ENQUETE PUBLIQUE PARALLELISEE CPVE
REALISATION D'UN PARC EOLIEN DIT DE LA PLAINE DE THOU
PAR LA SARL CEPE PLAINE DE THOU- Q ENERGY
SUR LA COMMUNE DE ROUILLE (VIENNE)
DU 2 JUIN 2025 AU 2 SEPTEMBRE 2025 :
RAPPORT D'ENQUETE PAR LE COMMISSAIRE ENQUETEUR
Thierry POISSON Commissaire - Enquêteur

ENQUETE PUBLIQUE PPVE
REALISATION D'UN PARC EOLIEN DIT DE LA PLAINE DE THOU
PAR LA SARL CEPE PLAINE DE THOU- Q ENERGY
SUR LA COMMUNE DE ROUILLE
DU 2 JUIN 2025 AU 2 SEPTEMBRE 2025 :
PROCES VERBAL DE SYNTHESE DES OBSERVATIONS/CONTRIBUTIONS
ET DES QUESTIONNEMENTS PAR LE COMMISSAIRE ENQUETEUR
POUR REPONSES DU PORTEUR DE PROJET

Dossier de réponse au PV de synthèse du commissaire-enquêteur

Figure 15 : Exemple de nuage de points illustrant la corrélation des niveaux sonores du bruit résiduel avec la vitesse de vent sur site

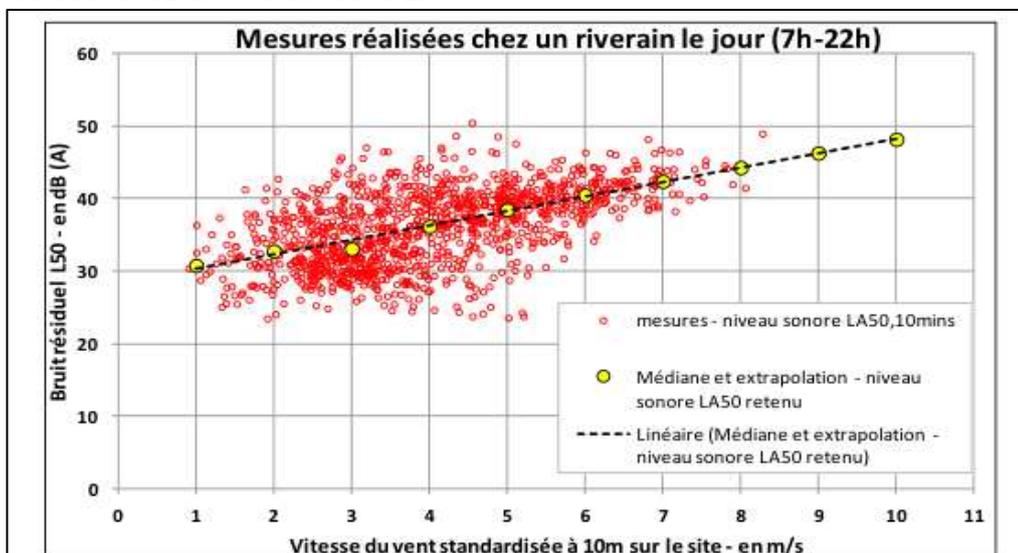
- Les réponses du porteur sur les problèmes acoustiques ont été traitées dans la même logique procédurale en rappelant bien que le respect des normes de "seuil acoustique d'émergence réglementaire" sont de la responsabilité de l'exploitant du projet mais sont évaluées et contraintes par les mesures de contrôle acoustique réalisées par un bureau d'études ad hoc certifié indépendant. Il en va de même pour le suivi et le contrôle des mesures de bridage acoustique imposées. En complément de la dernière partie du document-réponse reproduit au sujet des problèmes acoustiques du projet :

Il convient ici de rappeler ce tableau extrait de l'étude acoustique qui modélise les des niveaux de bruit résiduel chez un riverain de la ZIP :

Il ressort de cette étude que, pour cause d'autoroute bruyante au cœur de la zone, le niveau de présence sonore initial est significatif pour un secteur rural et assez équivalent aux prévisions sonométriques du parc projeté :

L'étude acoustique a révélé que le fonctionnement des éoliennes du parc de la Plaine de Thou ne respecte pas toujours la seule acoustique d'émergence réglementaire. Un plan de gestion acoustique sera mis en place afin de prévoir un mode de fonctionnement du parc respectant les critères acoustiques réglementaires. L'étude acoustique devra être affinée une fois le modèle d'éolienne choisi au moment de la construction du parc de Plaine de Thou en prenant en compte le choix de machine retenu pour le parc de Mélusine. Q ENERGY France s'assurera à ce moment de la conformité des émissions sonores du parc de Plaine de Thou par rapport aux effets cumulés afin d'assurer l'exploitation du parc en conformité avec aux limites réglementaires. L'étude mentionne que les émergences liées à l'impact acoustique cumulé des deux projets éoliens respectent les limites de 3dB entre 22h et 07h et 5dB entre 07h et 22h imposées par l'arrêté du 26 août 2011.

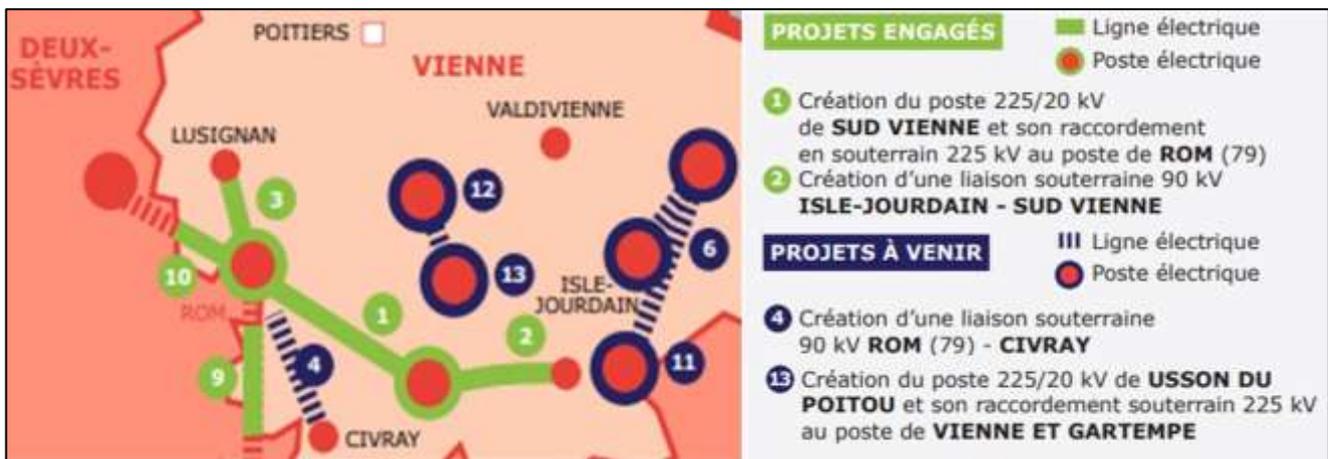
Je m'oppose à l'implémentation de ce parc éolien, notamment l'éolienne N°5 qui sera située à 500 m de Crévil.

Les nuisances sonores, bien que faibles seront néanmoins présentes sur la tranquillité du lieu. De plus sa hauteur la fera dépasser des arbres.
